改善箇所説明図

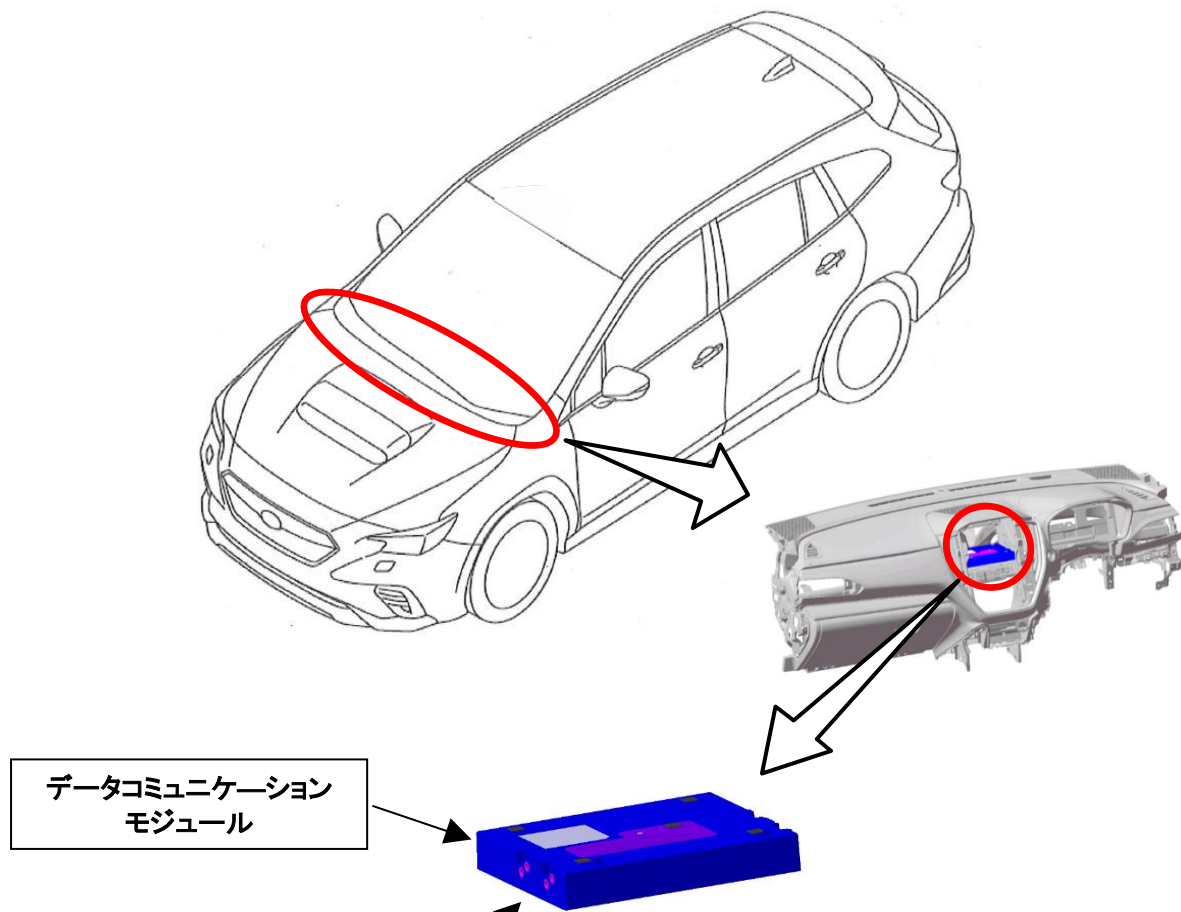
基準不適合発生箇所

テレマティクスシステムの構成部品であるデータコミュニケーションモジュールにおいて、制御プログラムが不適切なため、車両製造後から一定期間経過後、通信機能が停止するものである。そのため、保安基準第43条の8（事故自動緊急通報装置の基準）に適合しない。

改善内容

全車両、データコミュニケーションモジュールの制御プログラムを対策プログラムに書き換える。
